平成21年度 厚生労働科学研究費補助金（循環器疾患等生活習慣病対策総合研究事業）
分担研究報告書

消防機関においてAEDの不具合が疑われた事例に関する研究（中間報告）

1-1 日本光電のAEDに特徴的な高周波成分が含まれるVFの低感度事例

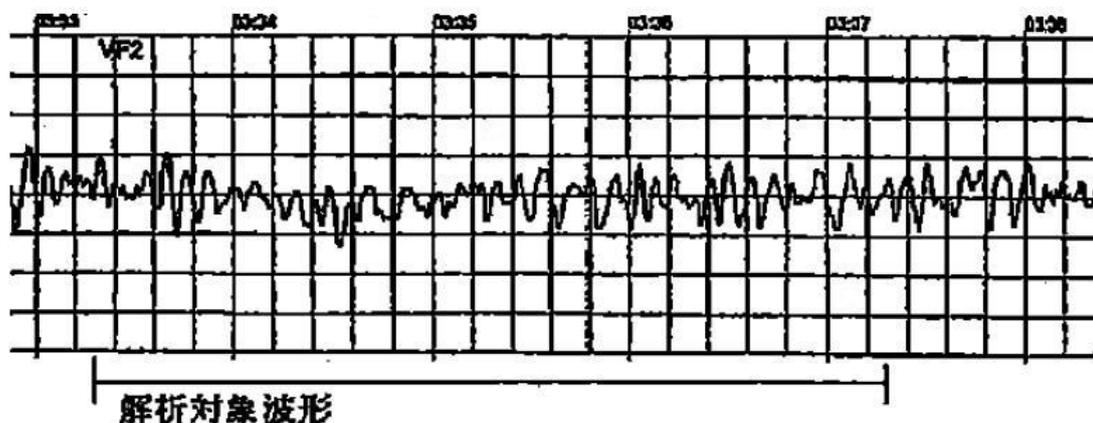
周波数(1秒あたりに繰り返される回数)が比較的高い高周波成分が含まれるVFについて、除細動適応外となった事例。

消防本部がメーカーから報告を受けた内容によると、周波数成分に分解すると、通常のVFでは周波数成分が2~10Hz(=波形のピークが1分間に120~600回あり)に集中していることから、10Hz以上の成分が多い場合はVFらしくないため適応外と判断しているとのこと。

機械的に何らかのフィルタリングをかけられたあとの心電図しか見えていない可能性は否定出来ないが、心電図は特徴的である。

多くの症例では解析がくりかえされることによって最終的には除細動まで実施されており、救命処置を継続することが重要である。

製造販売業者において、特異度も鑑みた上で改善方策について検討することが望まれる。

1 - 2 フィリップスのAEDに特徴的なアーチファクトによる解析キャンセルとなる低感度事例

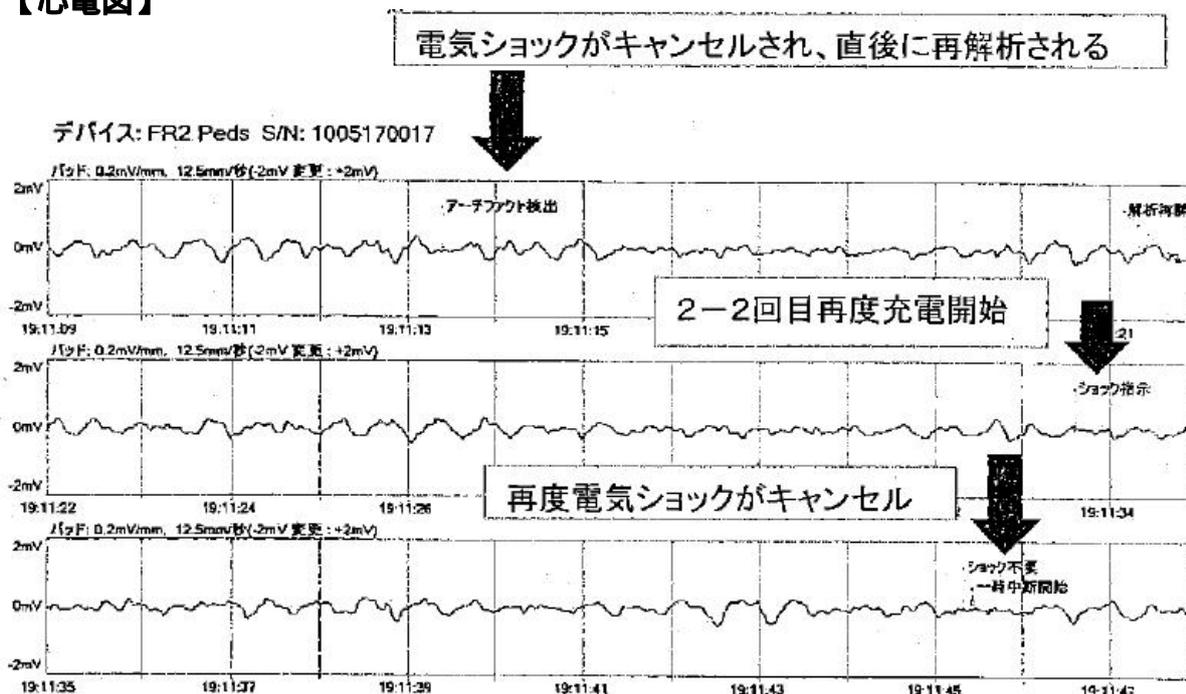
どれがアーチファクトか不明ながら、アーチファクトを検出することによって解析がキャンセルとなる。

各論3-2に示すような、胸骨圧迫のタイミングによる問題も内包している可能性はあるが、原因は不明である。

なお、一定の地域で多い傾向があり、何らかの外部環境の影響も検証する必要があると考えられる。

製造販売業者において、特異度も鑑みた上で改善方策について検討することが望まれる。

1 - 3 フィリップスのAEDに特徴的な高周波ノイズによる低感度事例

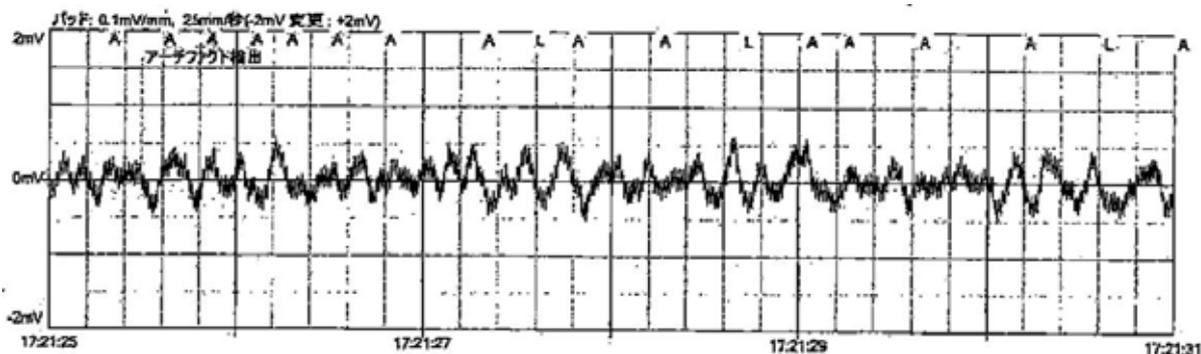
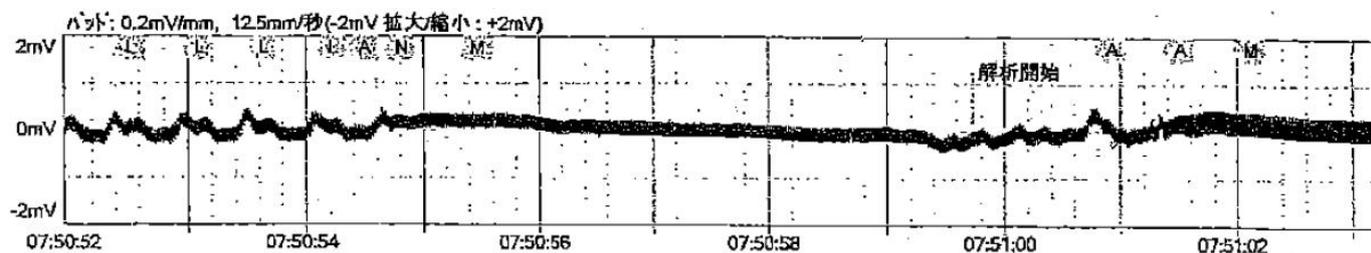
高周波によって太い線のように見える心電図。何による影響なのかは不明なものが多い。

アーチファクトの検出により解析できない事例が多い。

高周波が何による影響なのかは不明なものが多い。

製造販売業者において、特異度も鑑みた上で改善方策について検討することが望まれる。

周辺にアーチファクトの原因となる可能性がある、電気毛布、電気ベッド等電化製品を使用していないか確認し、もしあれば電源を切るか遠ざけるなど、原因が特定でき、回避出来るものである場合には、極力回避する必要がある。

宮城県名取市消防本部によるプラットホームでの実験

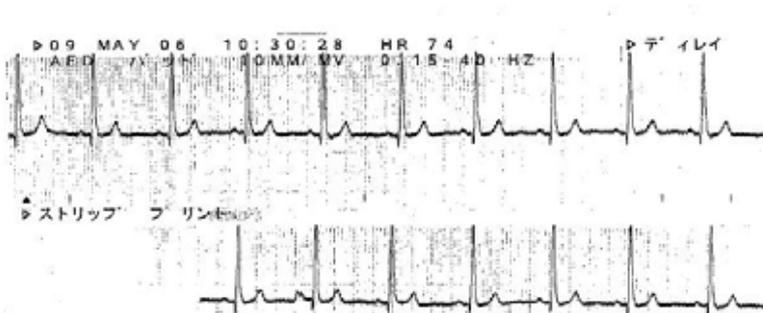
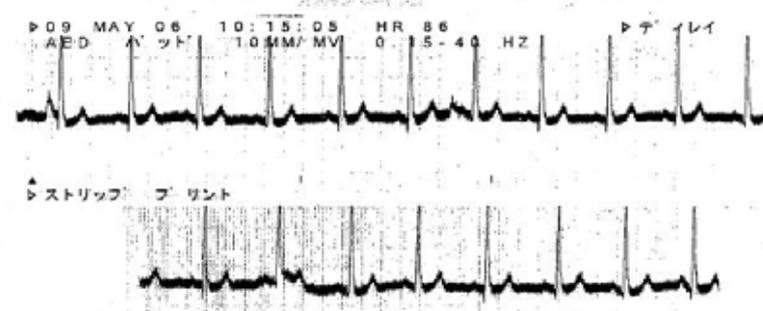
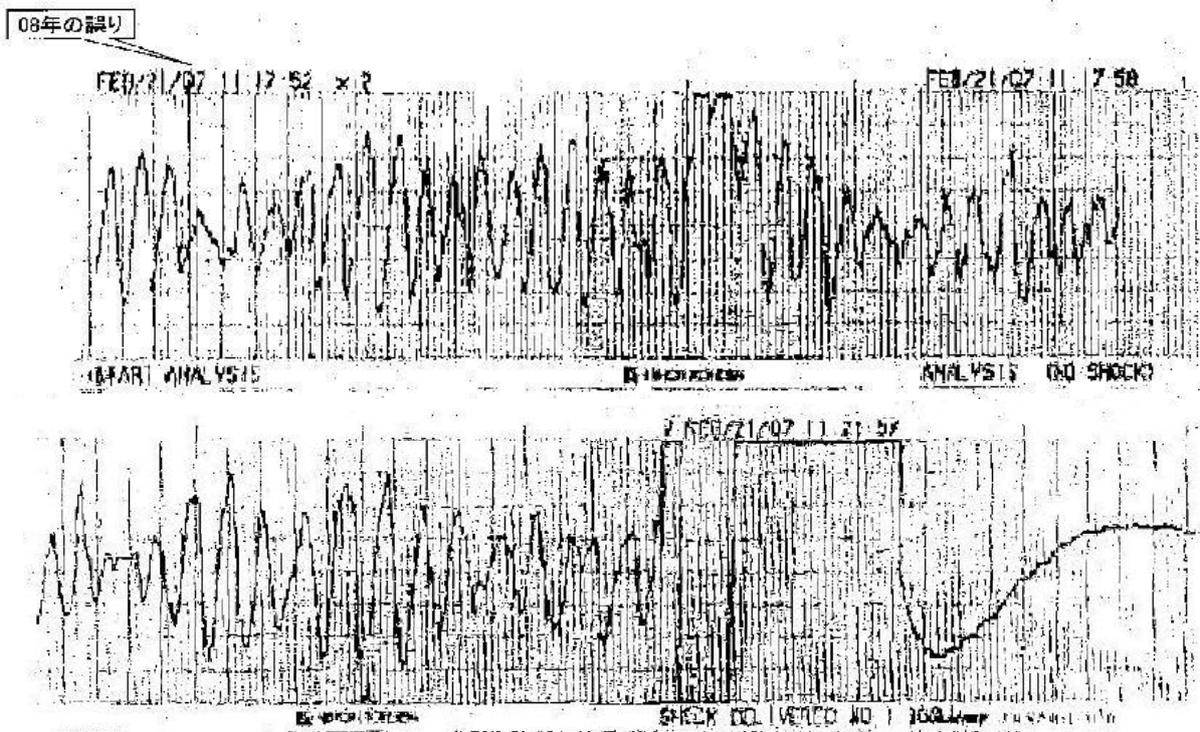
事後、環境の影響を検証し、プラットホームの黄色い線の内側だと高周波ノイズが入り、外側だと入らないことを確かめたもの。

このように、あらかじめ環境の影響が明らかとなれば、留意して活用することが可能であるが、救急現場で常に原因が明らかとなるものではないことを認識し、P A連携等行っている場合の代替機の確保や迅速な搬送を行う等、可能な対応を実施していく必要がある。

1 - 5 日本光電のAEDでVT波形が解析されなかった低感度事例

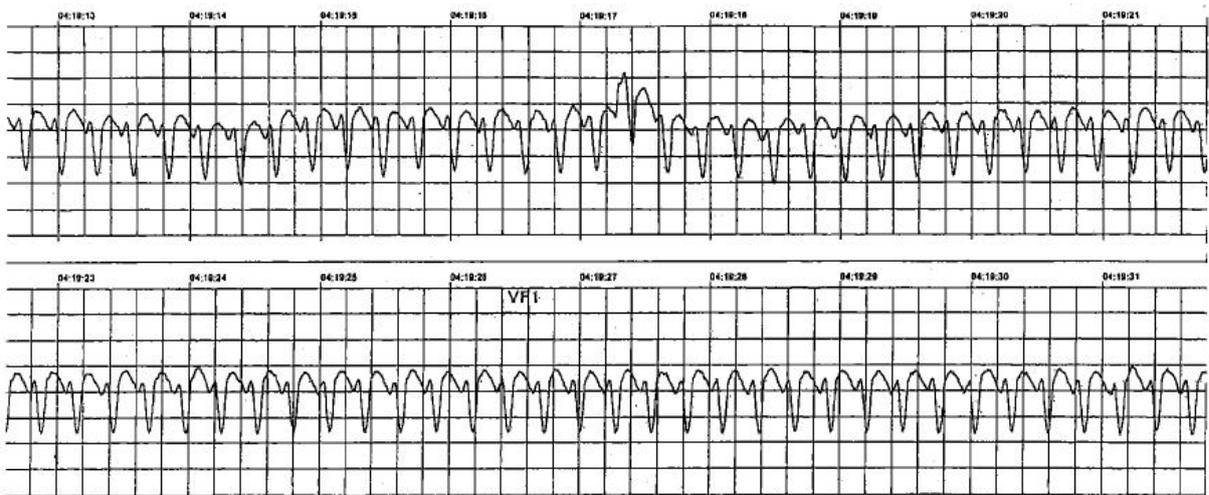
VT波形が解析されなかった事例

VTの心室レートは約217であり、本来は無脈性である可能性が高い除細動適応のVTと判定されるべき波形である。

製造販売業者において、特異度も鑑みた上で改善方策について検討することが望まれる。

2-1 日本光電のAEDで洞調律に戻ったあとで、除細動適応となり、再びVFとなった低特異度事例

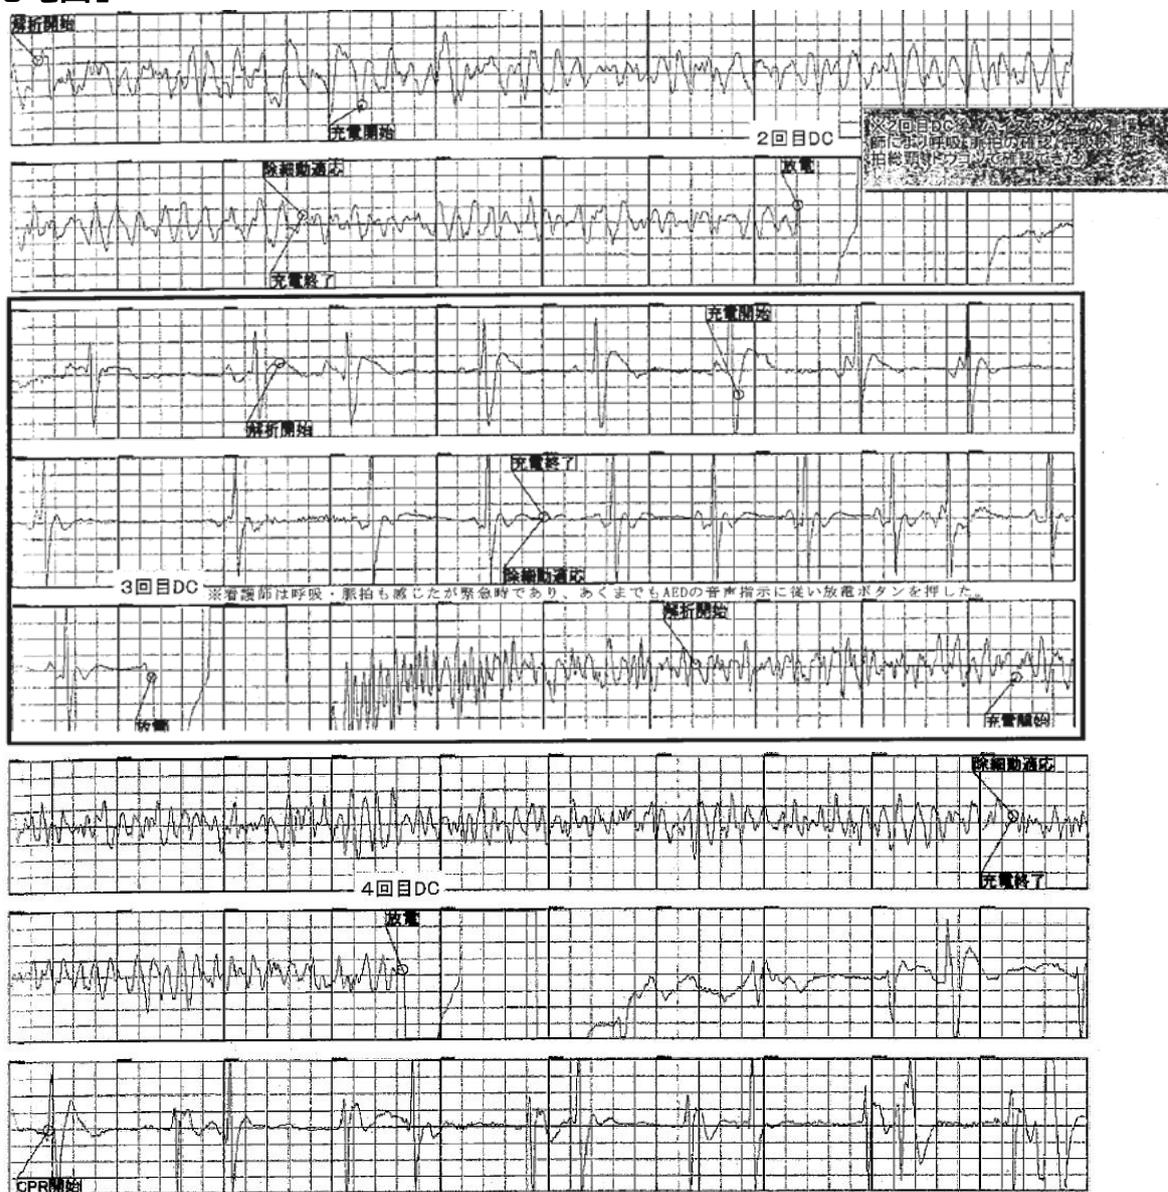
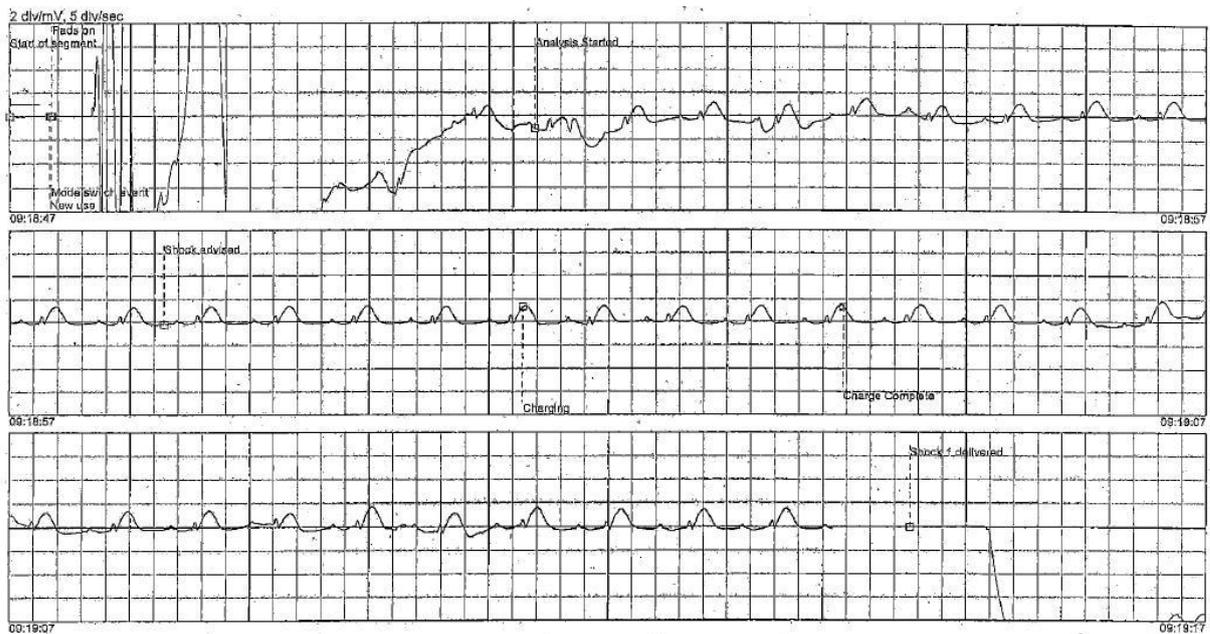
除細動によって再びV Fとなった事例。明らかな洞調律を適用ありとした事例であり問題である。

公共の場に設置され使用されたA E Dについても事後検証が必要である。

2 - 3 フィリップスのAEDでアーチファクトをVFとした低特異度事例

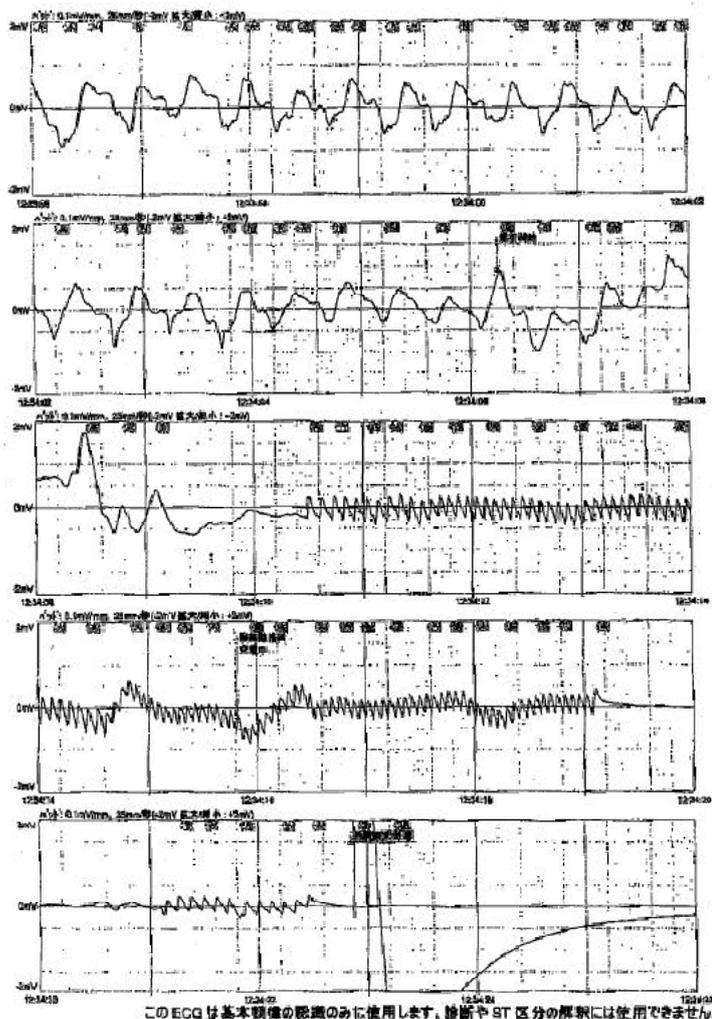
アーチファクトをVFとして除細動適応ありとなった事例

VF 様の部分は、振幅の一定した鋸歯状波形で、周波数が段階的に変化していることから、外部因子によるノイズであると考えられる。

本症例で認められた特徴的ノイズの発生源について、さらに調査し、製造販売業者において、感度も鑑みた上で改善方策について検討することが望まれる。

周辺にアーチファクトの原因となる可能性がある、電気毛布、電気ベッド等電化製品を使用していないか確認し、もしあれば電源を切るか遠ざけるなど、原因が特定でき、回避出来るものである場合には、極力回避する必要がある。

3 - 4 デリバード0 Jについて

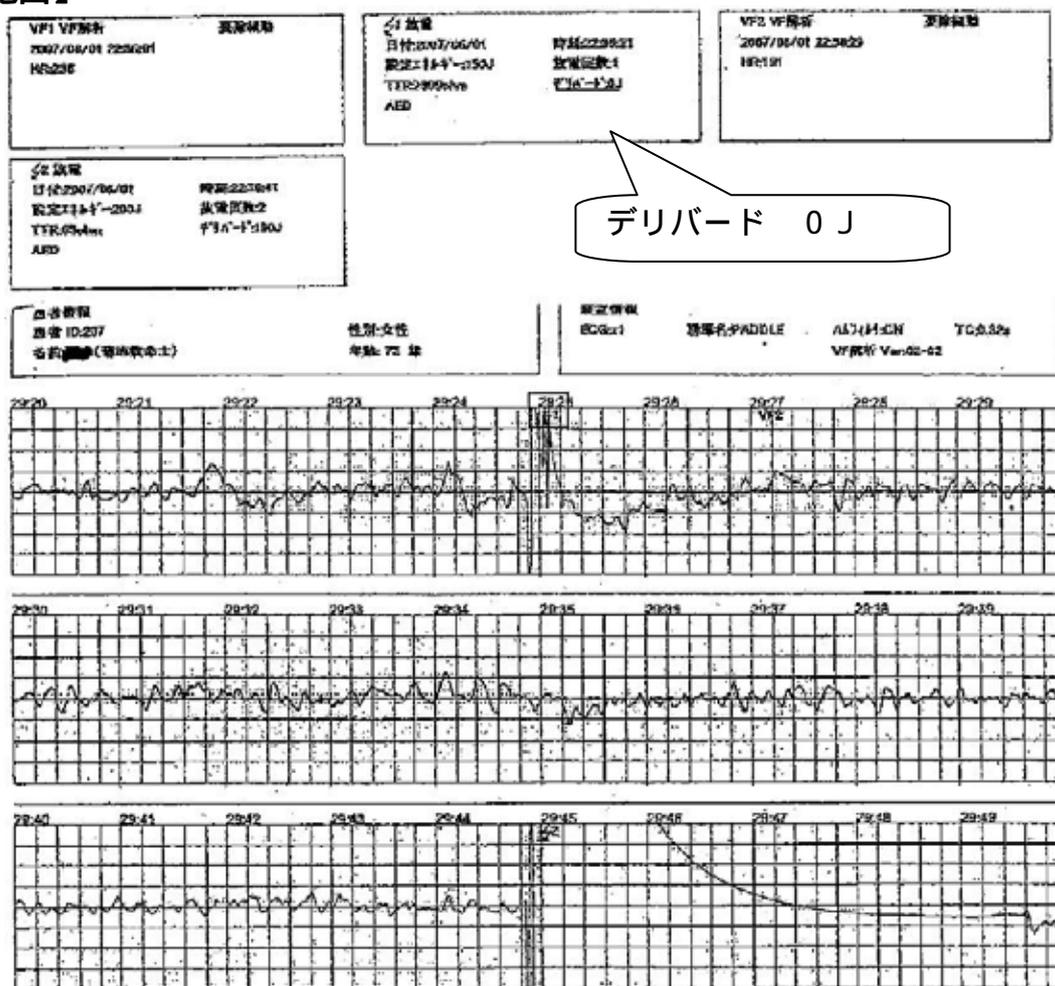
パッドの接触の状況等によって、除細動ボタンを押しても実際には通電されず
デリバード0 Jと表示される。

ショックボタンを押せているにもかかわらず、除細動が実施出来ていないことは、ショックの機会を失っており、検証する必要がある。

パッドの接触状況等を確認し、2回目以降も除細動が出来ていないようであればパッドを交換する必要がある。
